申請日期	年 月 日	戶別	8 樓 H戶
------	-------	----	--------

H戶 建築平面圖(套上層樑)

客戶工程變更單

H戶 地坪材質範圍示意平面圖

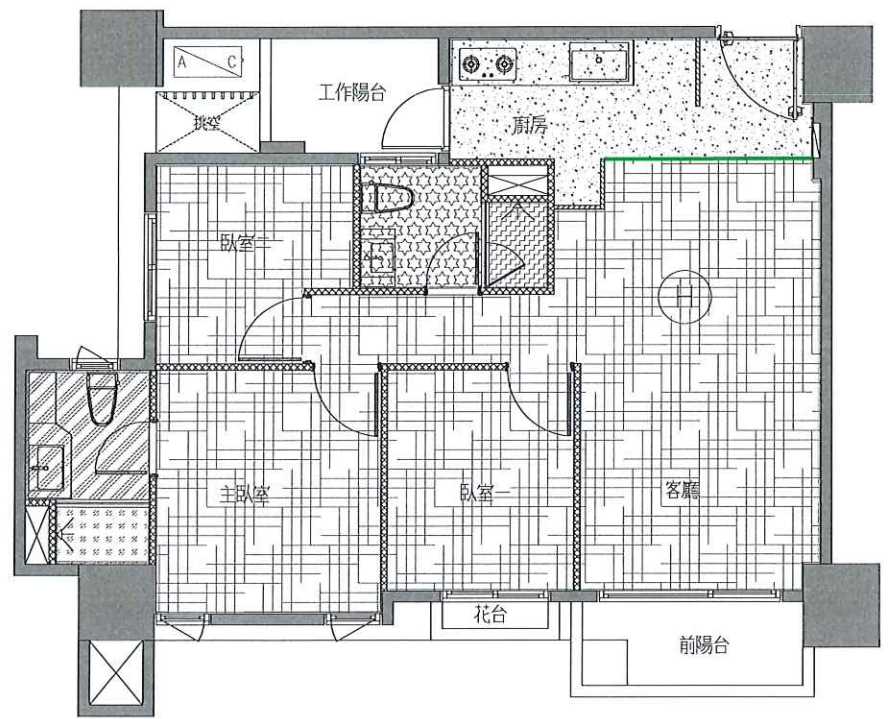
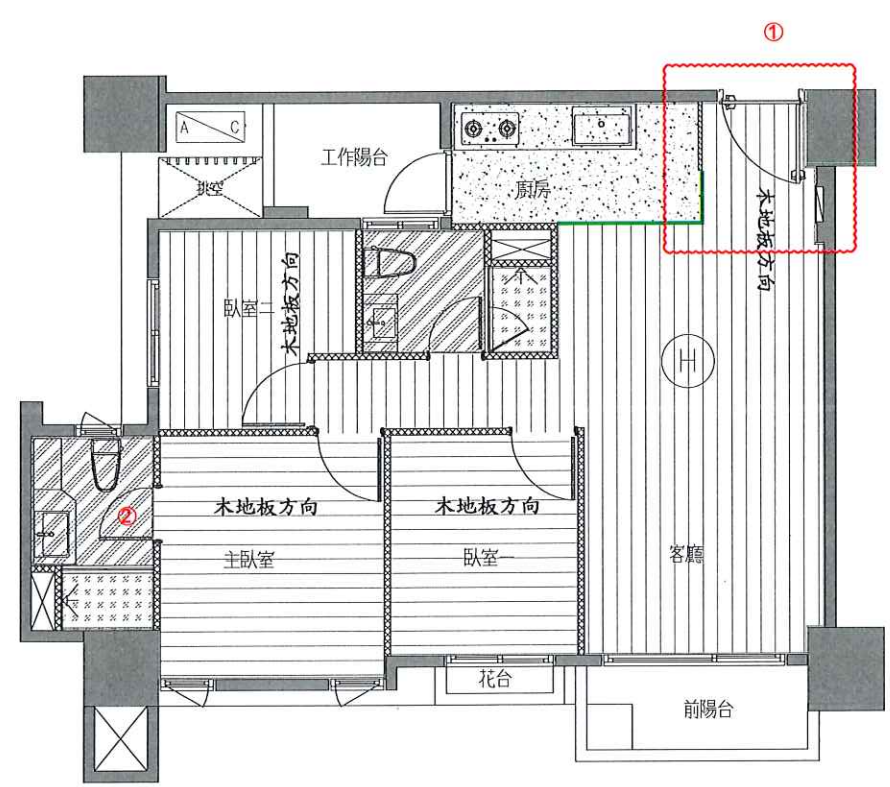
1.玄關地磚追減

a.降噪範圍變更

b.木地板範圍變更

2.客浴地、壁磚變更為主浴地、壁磚(包含門檻)

H戶 天花板範圍示意平面圖(套上層樑)

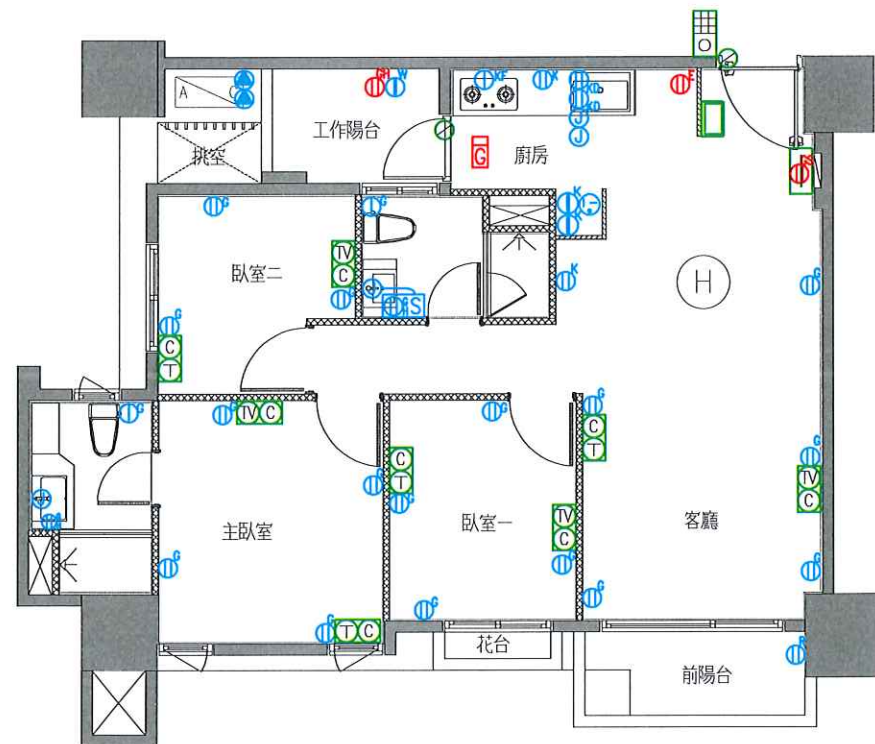
1.廚房天花板、立板、油漆範圍變更

2.廚房貼磚範圍追加

※電器櫃天花板追減，因管線外露，結構頂板不補油漆

H戶 插座及弱電位置示意平面圖

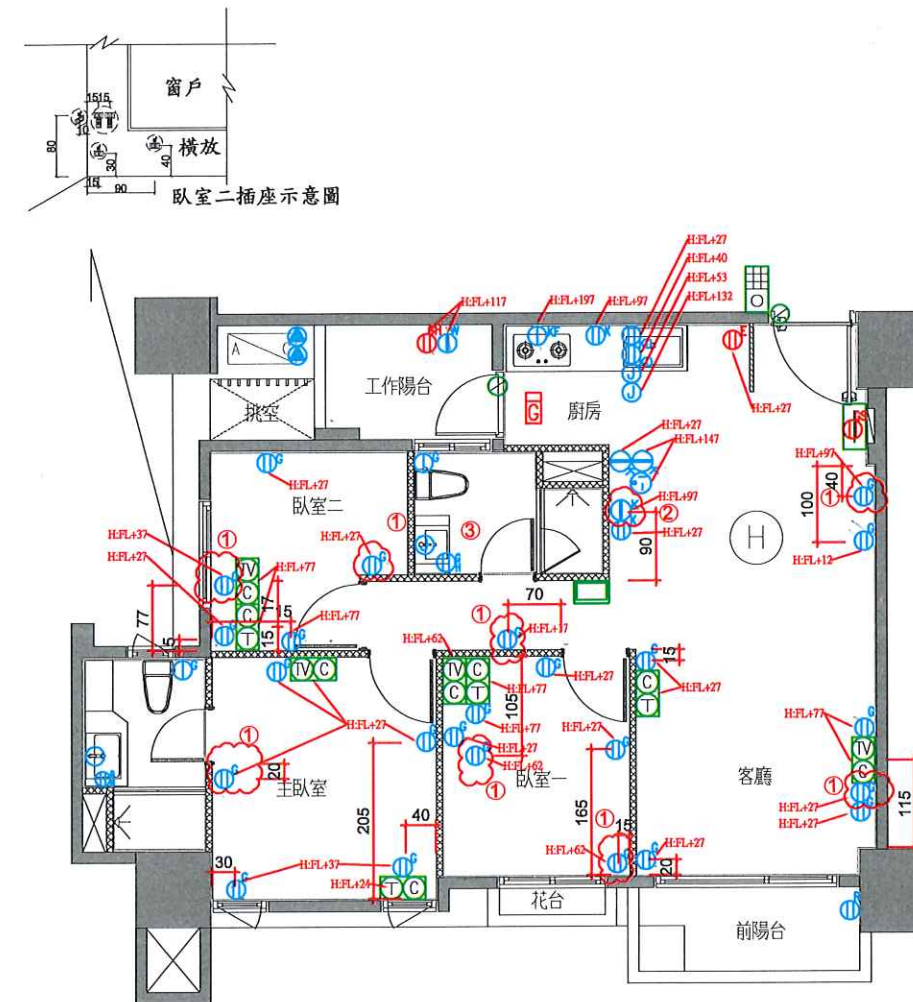
1.110V插座追加x8

2.110V專插追加x1

3.客浴掛鏡變更主浴觸控掛鏡 (開關取消)

H戶 電燈開關及迴路示意圖(套上層樑)

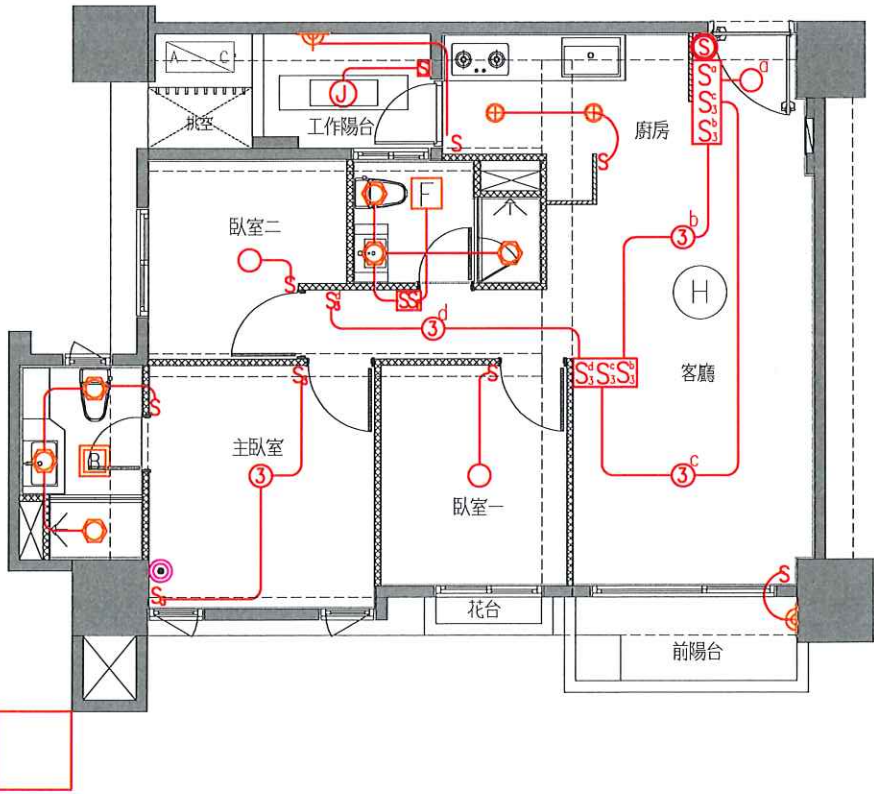
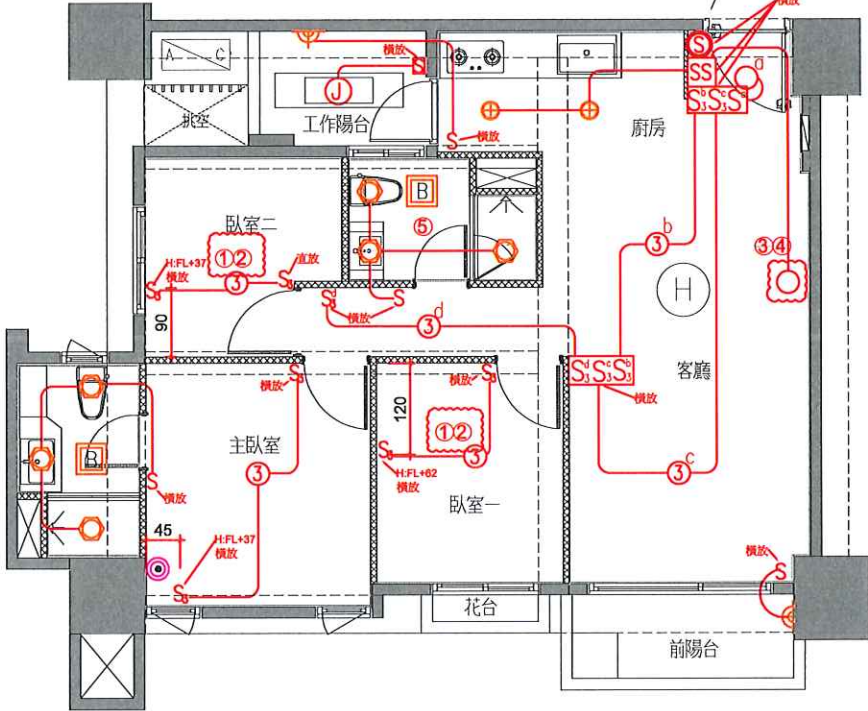
- 1.單切開關追加x2
- 2.雙切開關追加x2
- 3.單切開關追加x1
- 4.電燈出線口追加x1
- 5.客浴抽風機變更為暖風機
 - a.暖風機220V電源追加
 - b.抽風機開關取消
